*Note de clarification et complément d'évaluation à
l'étude d'incidences sur l'environnement*

Projet éolien de Werbomont

EDITION : JUIN 2024

REF. : ESM22100403

Figure 23 : Mesures de gestion autour des éoliennes en projet

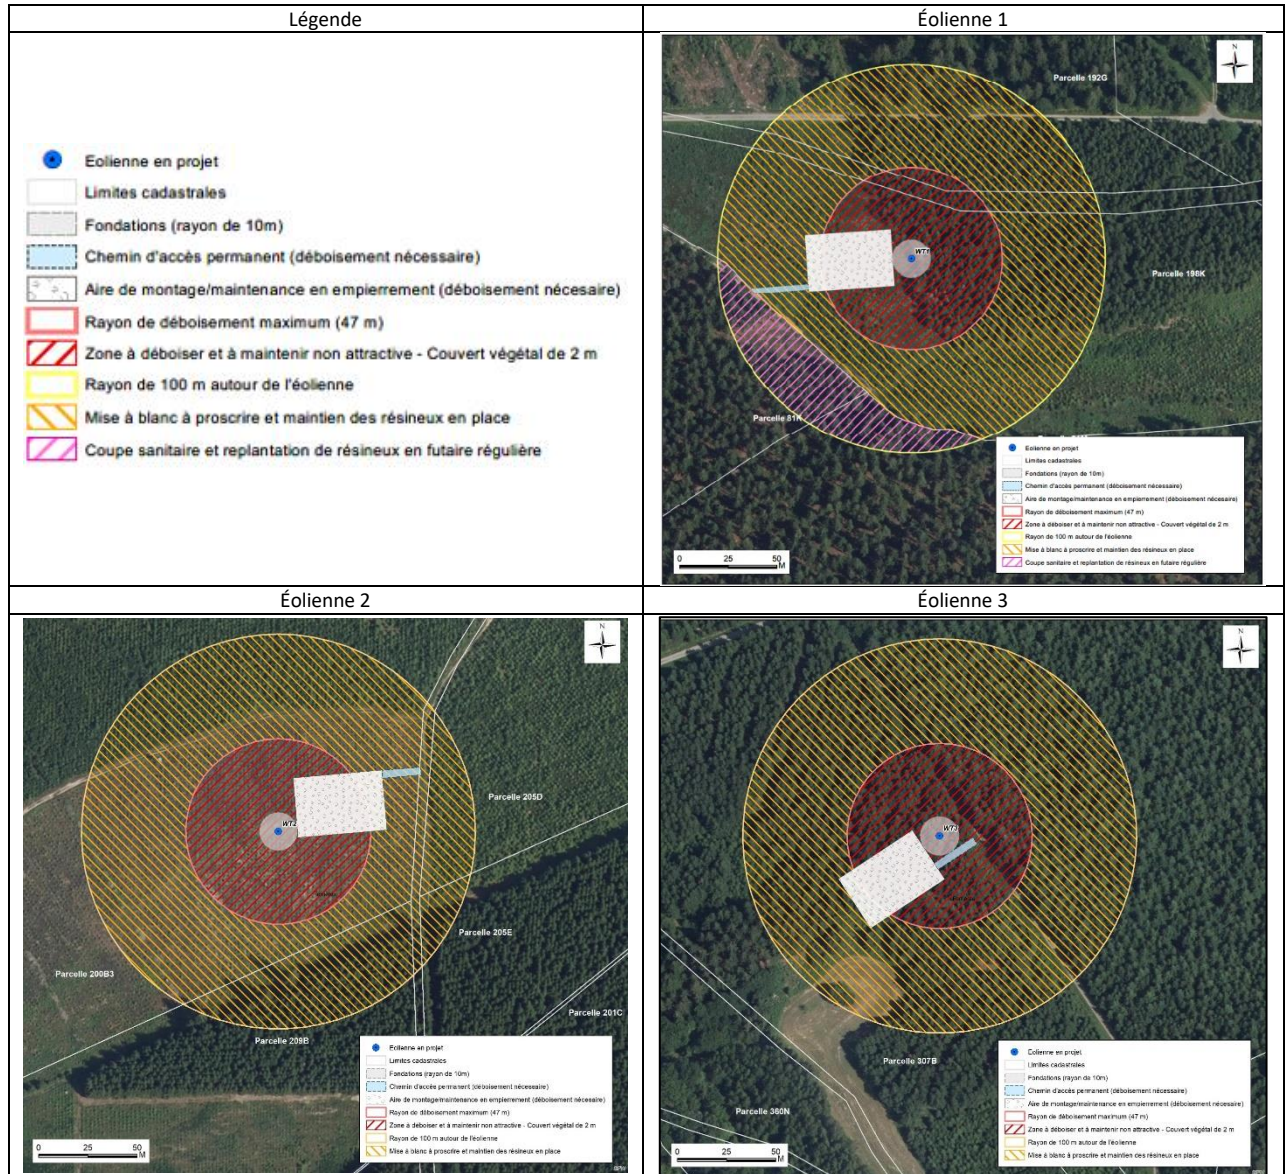
- « Le DNF préconise la réalisation de convention de gestion des peuplements privés garantissant des mises à blanc réduites et phasées dans un périmètre de 100 m autour des mâts, afin d'éviter de créer durant plusieurs années des clairières et lisières attractives pour les espèces sensibles à l'éolien. La mise en œuvre pour l'éolienne N°2, en terrain privé, semble aléatoire » ;

Comme mentionné dans l'EIE, des conventions ont été, dans la mesure du possible, établies afin de garantir la non-mise en œuvre de mises à blanc forestières dans un périmètre plus large, à savoir de 100 m autour des mâts, afin d'éviter de créer durant plusieurs années des clairières et lisières attractives pour les espèces sensibles à l'éolien. Il est toutefois important de rappeler que, contrairement aux autres mesures de gestion, cette dernière mesure n'est pas une recommandation du Chargé d'étude suite aux conclusions de l'EIE, mais une requête du DNF qui vise lui-même une mesure qu'il convient **idéalement** d'intégrer.

Les surfaces concernées par les différentes mesures de gestion sont illustrées à la Figure ci-après. Celles-ci étaient présentées aux pages 243 à 246 de l'EIE.

Au niveau de l'éolienne 1, la non-mise en œuvre de mises à blanc forestières dans la zone s'étendant au-delà du rayon de déboisement et jusqu'à 100 m du mât sur les parcelles privées (parcelles 81K et 81M) ne peut être garantie. En effet, les arbres du peuplement d'épicéas dans cette zone sont en grande partie atteints par le scolyte et une coupe sanitaire devrait être réalisée dans les prochaines années (éventuellement avant la mise en œuvre du projet éolien). À titre indicatif, la Figure ci-après reprend une cartographie de l'indice de végétation pour les Épicéas¹², les valeurs les plus basses correspondant à des arbres morts puis sénescents. Les valeurs supérieures à 1800 correspondent à des arbres présentant une activité photosynthétique normale. Cette carte montre bien des indices de la présence du scolyte au niveau des peuplements à proximité de la zone d'implantation de l'éolienne 1.

Figure 25 : Itinéraires d'accès aux éoliennes en projet et aménagements prévus

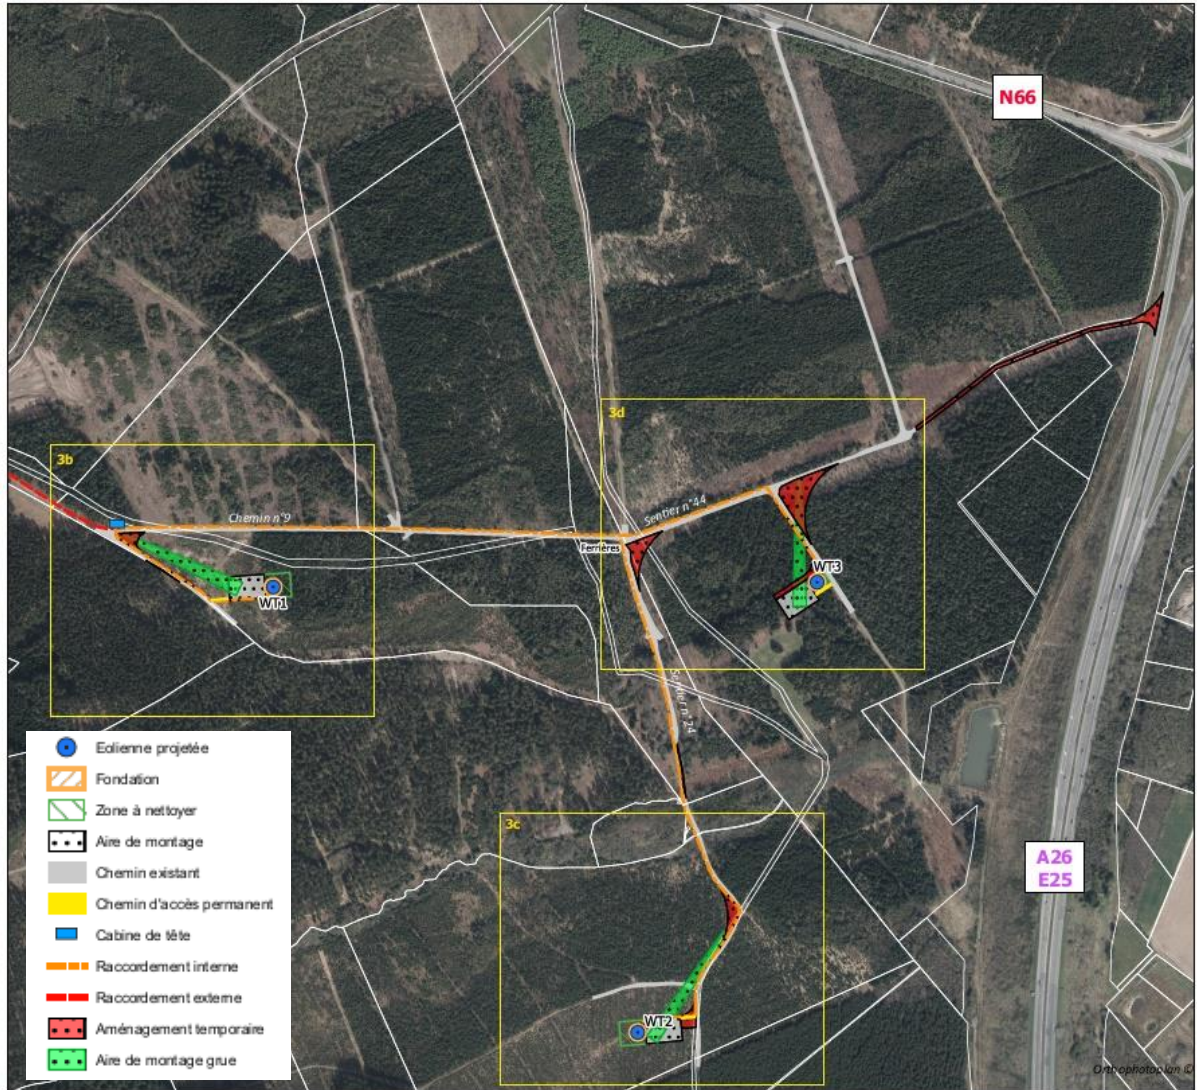
L'implantation des trois éoliennes impactera donc négativement ces forêts, surtout à cause du charroi. En effet le passage des convois nécessitera l'altération des chemins existants qui présentent, outre un intérêt esthétique, un rôle environnemental en étant des lieux ouverts avec pour certains des fossés, milieux humides propices à une faune et une flore caractéristiques (présence d'orchidées notamment). Certains arbres isolés le long des chemins généreront également le passage des camions et devront sans doute être supprimés ou fortement élagués. »

- La création des nouveaux chemins d'accès permanents réservés à l'usage exclusif de l'exploitant ou de ses sous-traitants (174 m de longueur totale pour les 3 éoliennes) ;
- L'éventuel renforcement de chemins existants ;
- La création d'aménagements temporaires pour les zones de manœuvre des convois exceptionnels, pour le montage des grues et pour élargir temporairement certains tronçons des chemins forestiers (ce qui nécessitera un déboisement temporaire à certains endroits).

Les détails de ces différents aménagements sont repris au chapitre 4.2 de l'EIE.

Figure 30 : Structure écologique principale à proximité du projet (Source des données : commune de Ferrières)

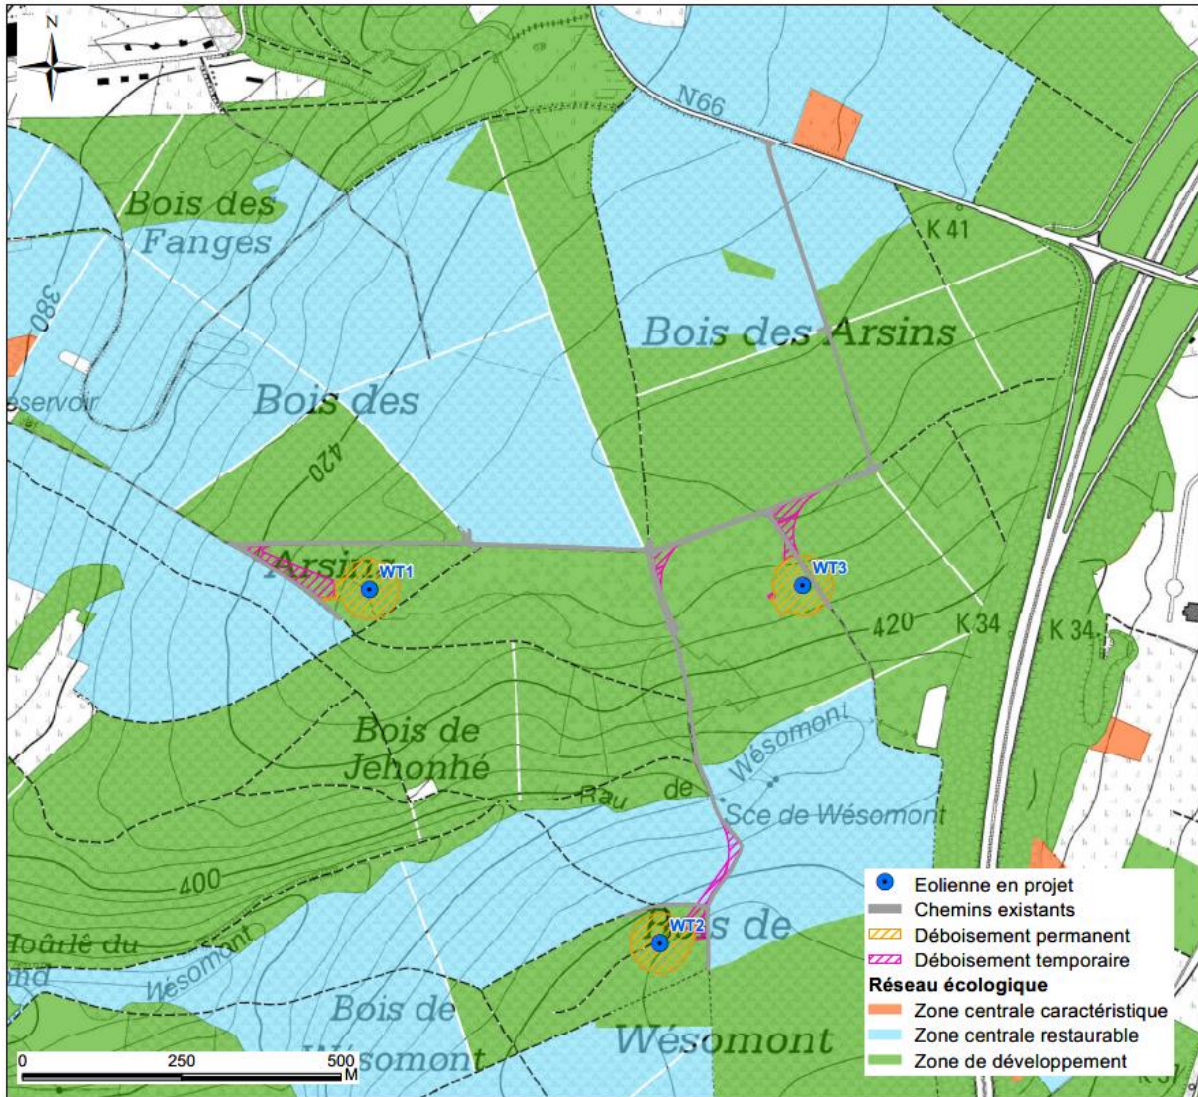
Effectivement, comme le montre la Figure ci-après, reprise de l'EIE, le vallon bordant le ruisseau de Wésomont est repris en zone centrale restaurable.

Les aménagements prévus au niveau de cette zone centrale restaurable consistent en un renforcement du chemin d'accès ainsi qu'en un déboisement temporaire ; celui-ci sera réalisé dans un peuplement résineux relativement jeune. Cette zone sera donc reboisée en fin de chantier. De même, un élagage ou l'abattage de quelques arbres le long de ce chemin d'accès ne peuvent être exclus, mais dans l'éventualité où ils ont lieu, ils ne seront que temporaires (de nouvelles plantations en fin de chantier auront lieu si des arbres devaient être abattus, comme recommandé dans l'EIE) ; il est dès lors évalué que ces aménagements auront un impact limité sur le réseau écologique. Aucun autre déboisement (temporaire ou permanent) n'est prévu au sein des autres zones centrales restaurables présentes à proximité du projet. Comme mentionné précédemment, aucune incidence des aménagements au niveau de la traversée du ruisseau de Wésomont n'est attendue sur les habitats humides présents en aval.
